**Modulo per la presentazione delle osservazioni per i piani/programmi/progetti sottoposti a procedimenti di valutazione ambientale di competenza statale**

**“Progetto di un impianto eolico denominato "Pitigliano" ubicato nei comuni di Pitigliano (GR) e Sorano (GR) costituito da 20 (venti) aerogeneratori di potenza nominale 7,0 MW per un totale di 140,0 MW con relative opere connesse ed infrastrutture indispensabili”**

# ALLEGATO 1 alle OSSERVAZIONI all'IMPIANTO EOLICO INDUSTRIALE denominato " PITIGLIANO"

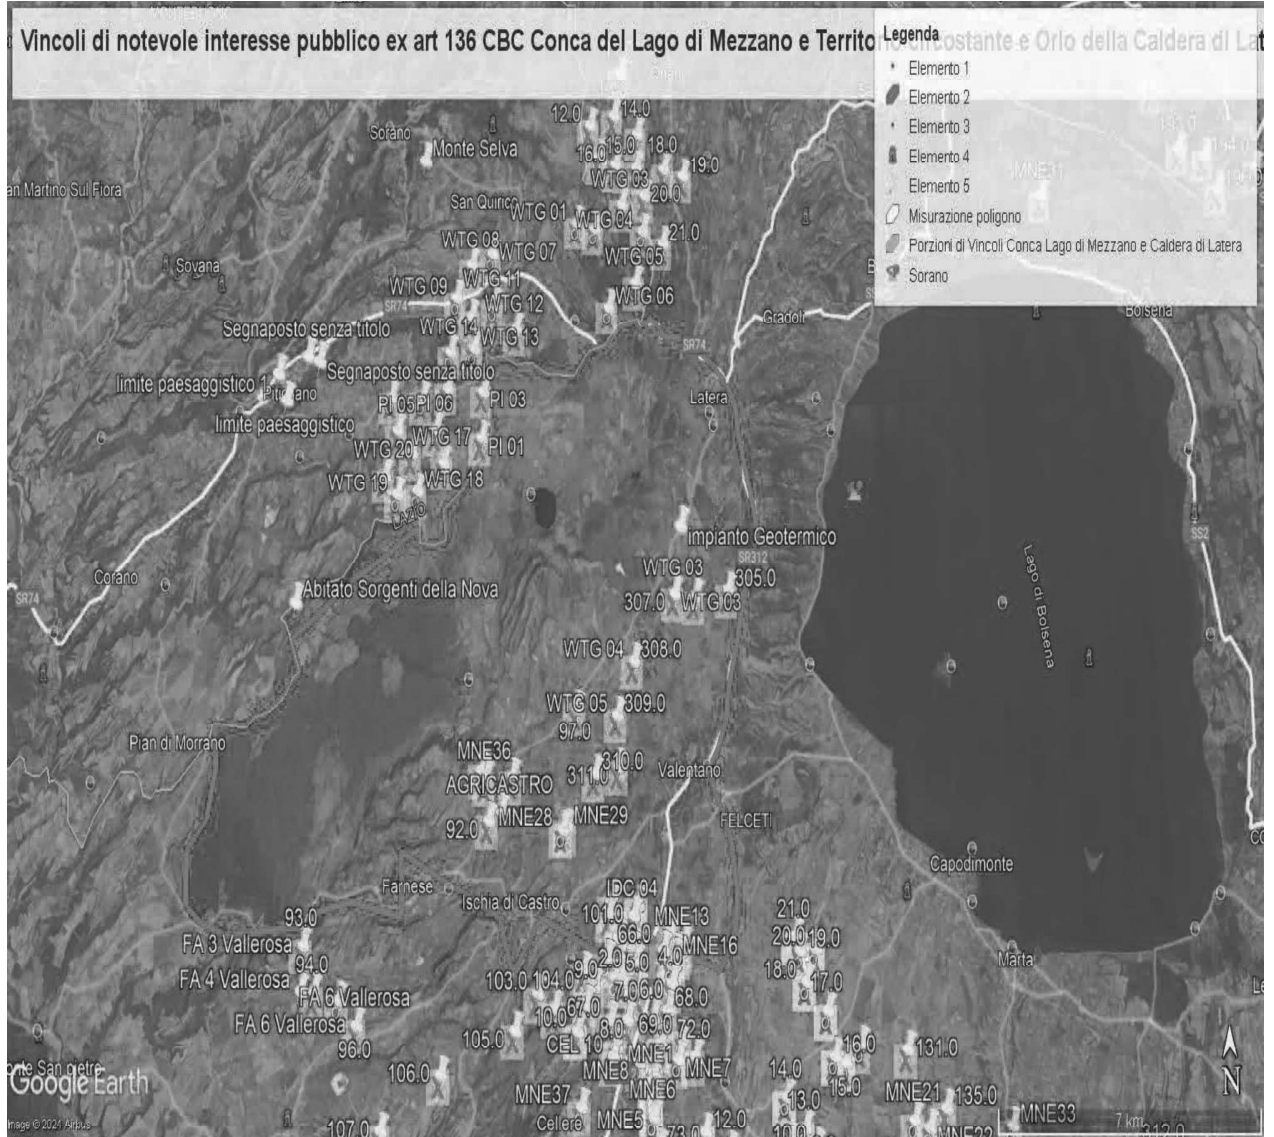
**IMMAGINE 1.** Confini esterni in rosso dei due vincoli laziali ( uniti) della Conca del Lago di Mezzano e territorio circostante ( Selva del Lamone) e Orlo della Caldera di Latera ... entrambi di notevole interesse pubblico nelle cui fasce di rispetto di tre chilometri ricadrebbero con distanze diverse gli aerogeneratori dell'impianto eolico industriale " Pitigliano". Si evidenzia anche il cumulo con altri impianti FER ( segnaposto gialli) nel Lazio e Toscana (Eolico Rempillo P01, P02 ecc).

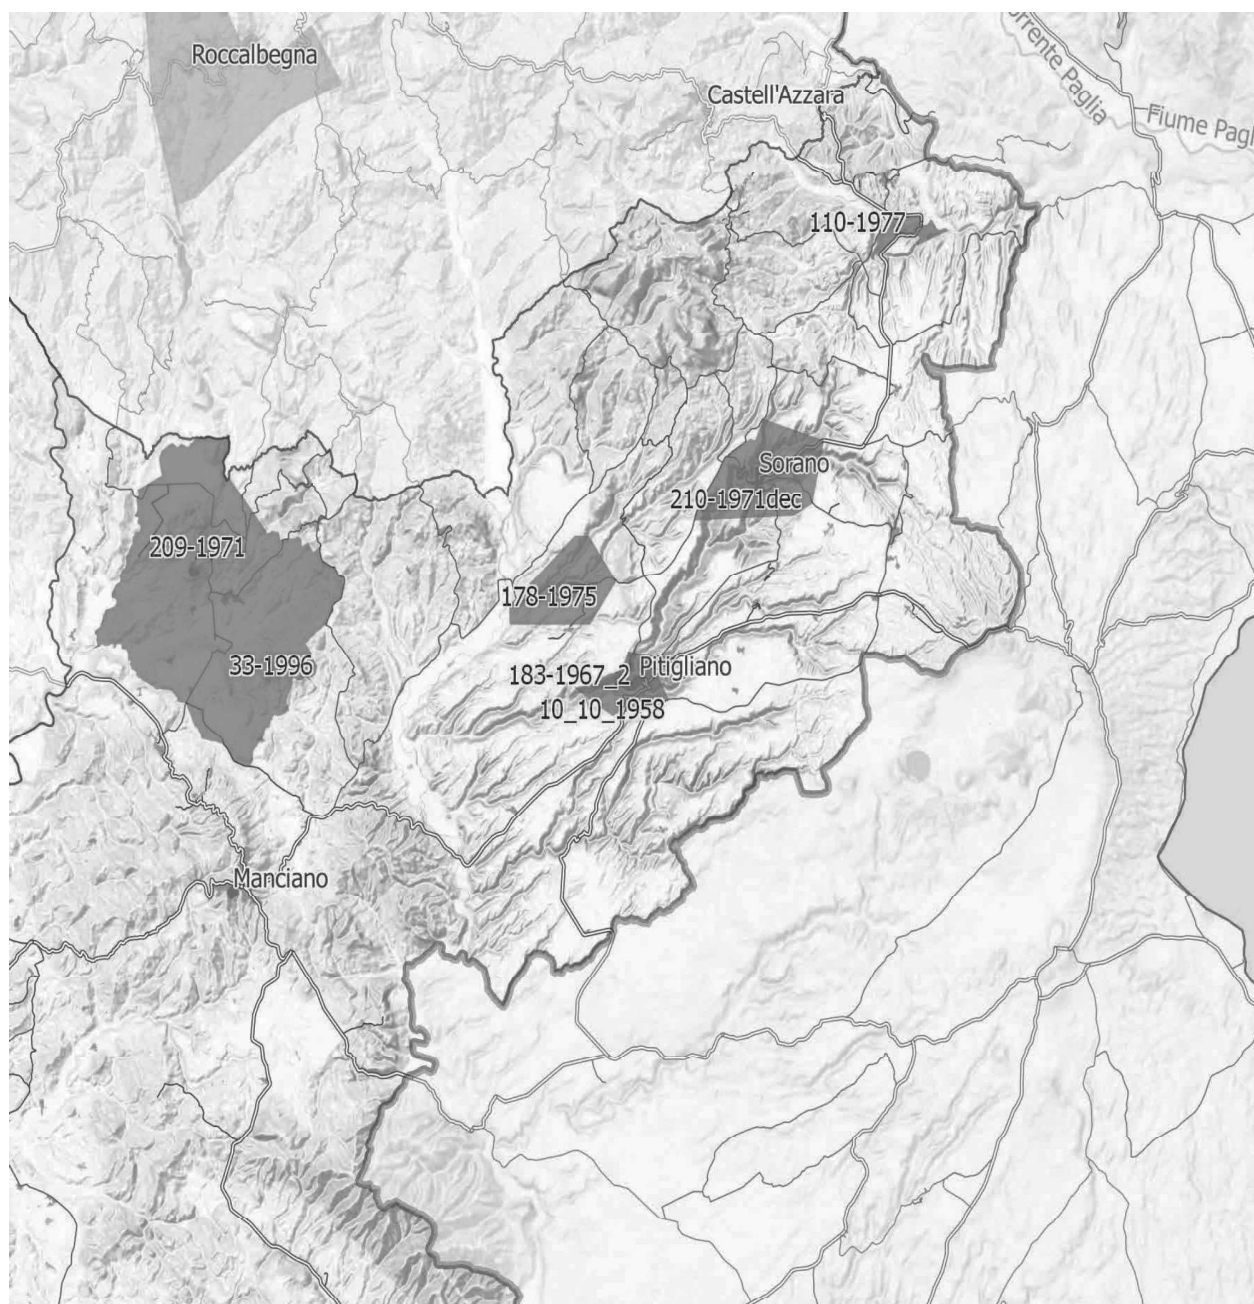
**IMMAGINE n. 4** Si evidenzia che i tre aerogeneratori WTG 07, WTG 08 e WTG 09 impattano con il vincolo paesaggistico di notevole interesse pubblico del Centro Storico di Sorano. Il WTG 07 si troverebbe a 2828 m, WTG 08 2504 e WTG 09 2990. Il cavidotto dell'impianto invece impatta in buona parte del Vincolo paesaggistico ex art. 136 del CBC del Centro Storico di Pitigliano.

**IMMAGINE n. 7** Mappa della intervisibilità degli impianti eolici elaborata dall'Associazione nazionale Amici della Terra. La mappa non è aggiornata comunque rende molto bene dell'enorme impatto visivo creato dal cumulo degli impianti.

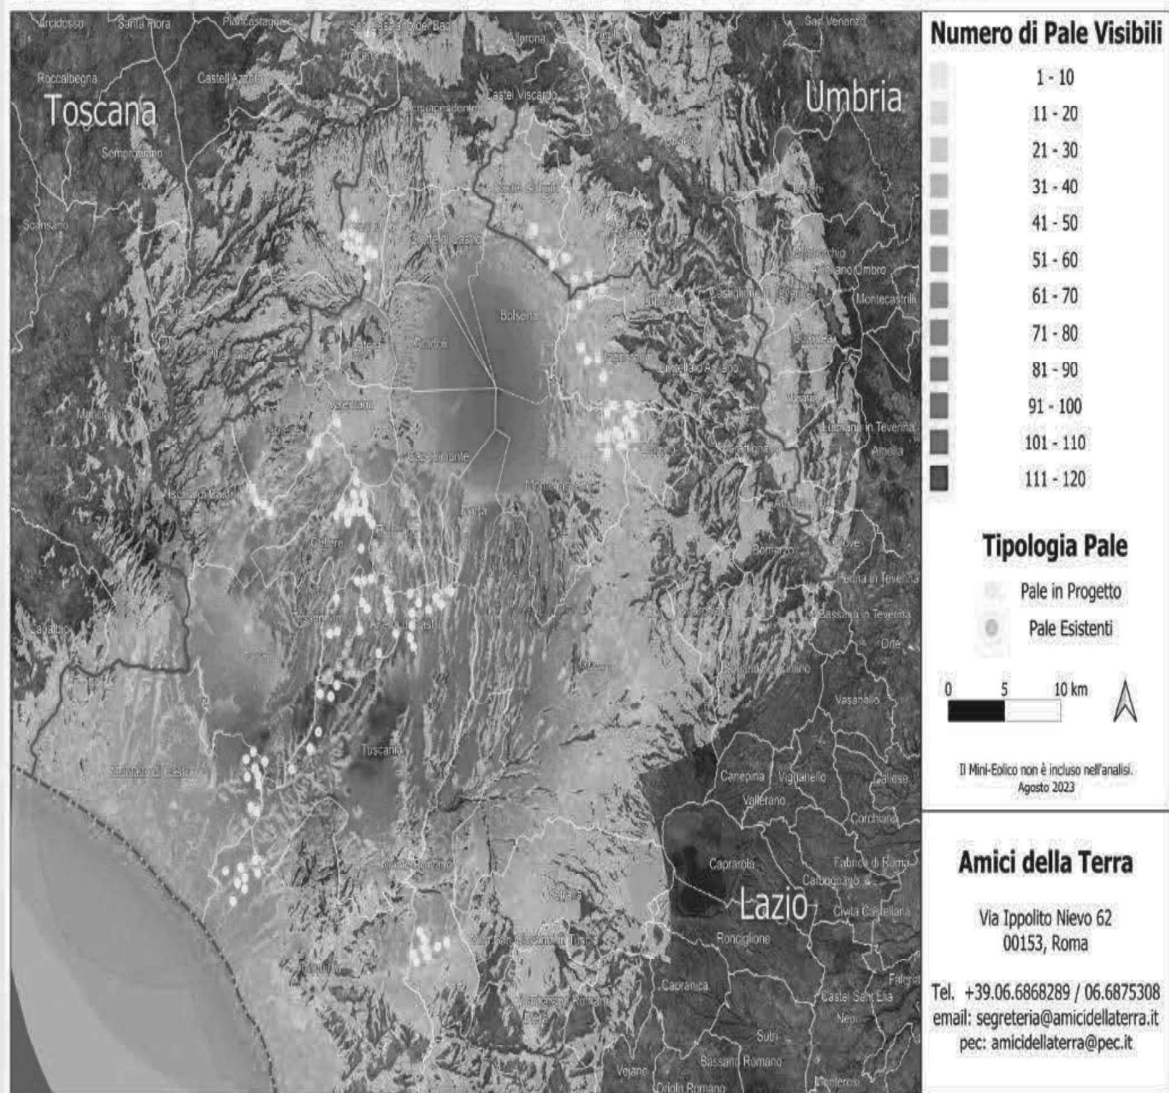
Se agli impianti eolici rappresentati qui sopra che non comprendono sia l'impianto eolico Pitigliano e le altre 14 pale del progetto eolico in verifica amministrativa sempre nel territorio di Pitigliano si aggiungono i migliaia di ettari ( 7000 fin'ora) di territorio occupato dagli impianti fotovoltaici e agrivoltaici e dalle altre tipologie appare chiaro il numero spropositato degli impianti FER nella bassa toscana e nella Tuscia.

**Immagine 1. Vincoli ex art. 136 del CBC dal PIT della Regione Toscana e zona approssimativa dove è progettato l'impianto industriale.**

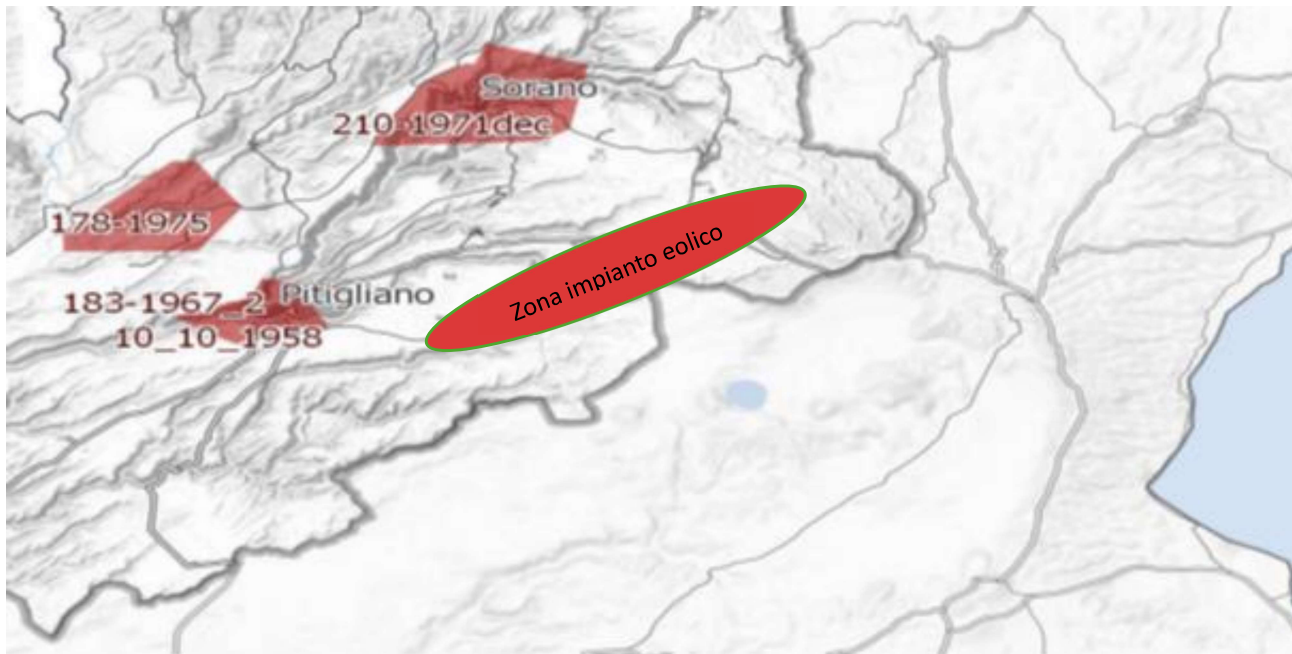
*Inoltre, come sostiene la Proponente parte dell'impianto si verrebbe a trovare a 3,5 km dal centro abitato di Sorano. Infatti, tre degli aerogeneratori WTG 08, 09, 10 sono addirittura all'interno delle fasce di rispetto dei 3 km del suo vincolo paesaggistico di notevole interesse pubblico ex art 136 del CBC. Si evidenzia che così si crea*

un'ulteriore incompatibilità con la tutela del Paesaggio.

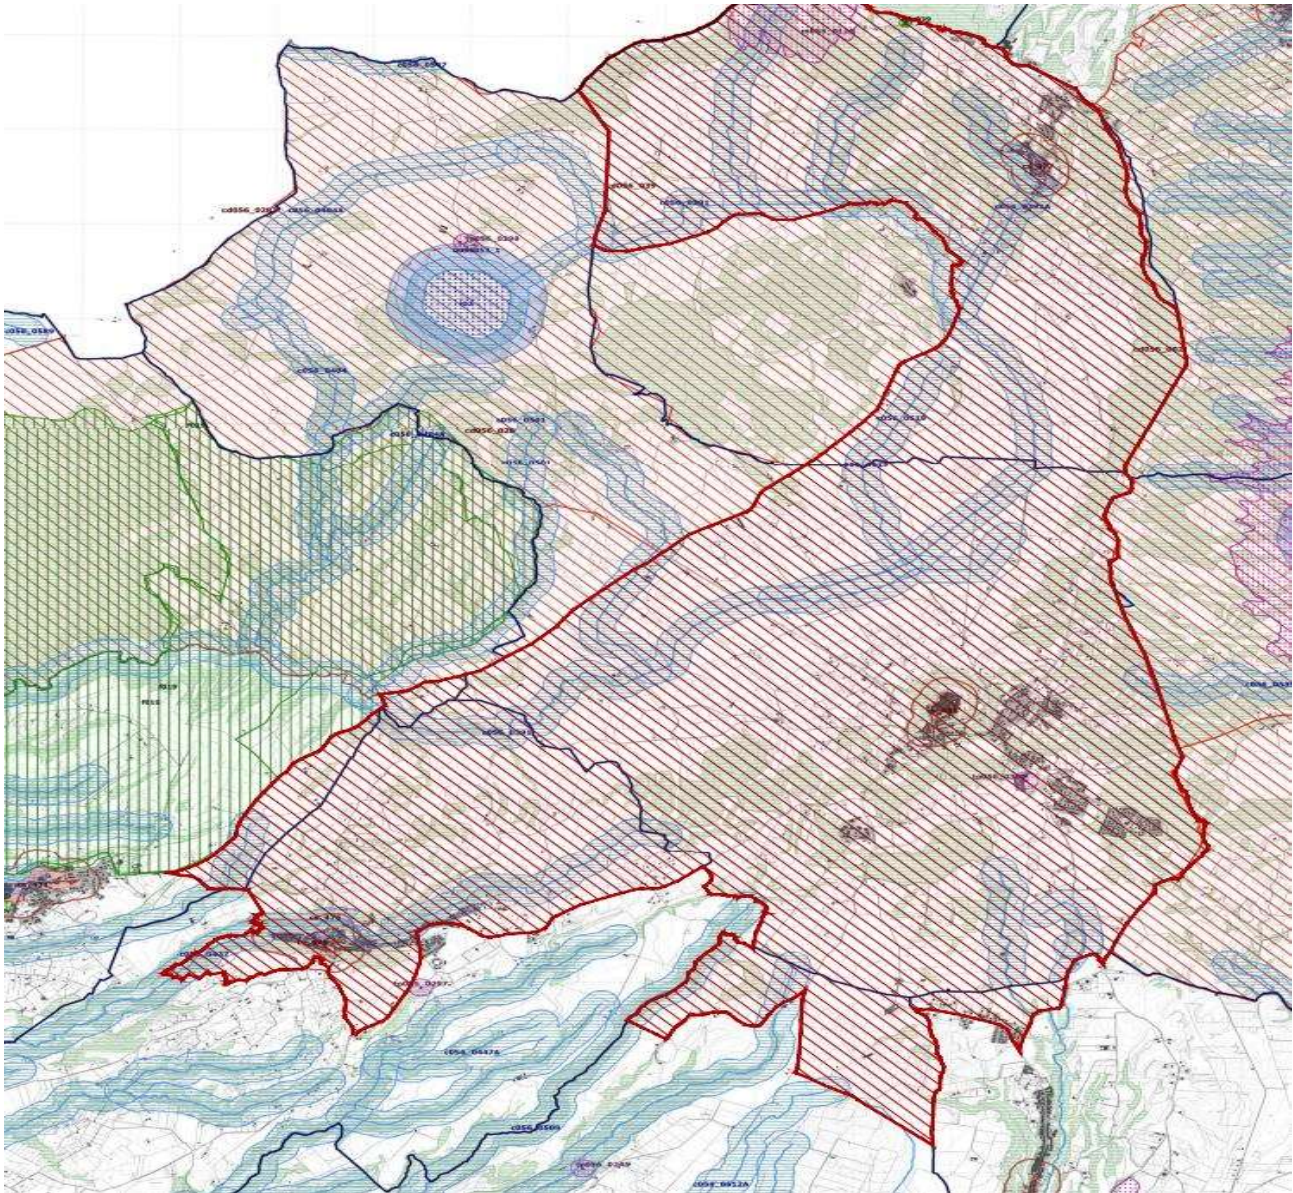
Come è illustrato nell'immagine si ribadisce che l'impianto industriale "Pitigliano" ricade completamente all'interno delle fasce di rispetto dei due vincoli di notevole

interesse pubblico e lambisce quelle di un terzo vincolo e quindi come affermato dal Consiglio di Stato nelle sentenze citate, l'impianto è insediato in area non idonea ai sensi dell'art. 20 comma 8 lettera c quater del D.Lgs. n. 199/2021 e ss.mm.ii al contrario di quanto sostiene la proponente.

**Immagine 3. Cumulo di una parte di impianti eolici, fotovoltaici e geotermici industriali in progettazione ed esistenti intorno all’eolico industriale “Pitigliano”.**

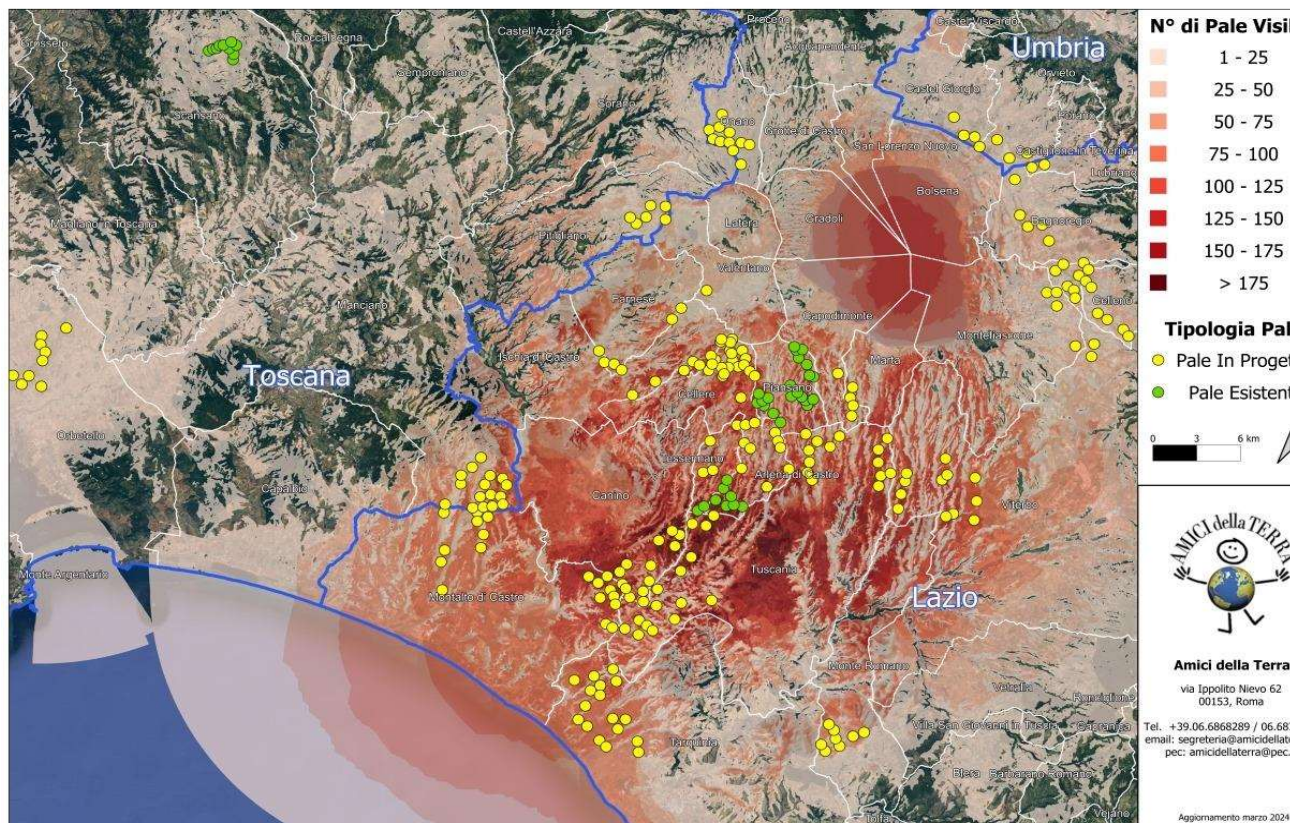
Beni Culturali “*Ambito paesaggistico, geologico e geomorfologico dell’orlo della caldera di Latera ...*” Non vengono nemmeno citati gli impianti eolici in progetto al MASE, il “Rempillo” (6 aerogeneratori) e un altro in verifica amministrativa di 14 aerogeneratori e 72, 6 MW. Ad oggi nei territori di Pitigliano, Sorano e in quello limitrofo potenzialmente potrebbero essere insediati 40 aerogeneratori alti 200 metri e larghi 170. Ma la proponente non cita neanche altri impianti che creerebbero il cumulo e quindi maggiore impatto. Infatti, sul territorio della “Città del Tufo” (Sorano e Pitigliano) impatterebbero anche l’impianto eolico “Montarzo” di Onano con 13 aerogeneratori con le dimensioni ricordate, l’altro eolico industriale nel territorio di Valentano con sette aerogeneratori (stesse dimensioni), gli impianti di Farnese con un minieolico di 3 Torri alte 60 metri già installate in località Poggio del Crognolo e l’impianto eolico industriale “Vallerosa” (7 aerogeneratori alti 200 metri e larghi 158 metri) in procedura VIA presso la Regione Lazio. Inoltre, altri impianti del minieolico già presenti a Valentano, Cellere e Piansano e due progetti eolici industriali con le stesse dimensioni (200 m x 170 m) nel Comune di Ischia di Castro. La valutazione del cumulo non prende neanche in considerazione gli impianti industriali di fotovoltaico e agrivoltaico in progetto a Farnese, Valentano, Ischia di Castro, Cellere. L’impianto geotermico in procedura Via al MASE, progettato nella Caldera di Latera. Quindi è stata effettuata una valutazione del potenziale impatto cumulativo non veritiera a dispetto di quanto affermato dalla proponente che sostiene di aver preso in considerazione uno spazio di 10 km intorno al suo impianto per gli impatti che si creerebbero.
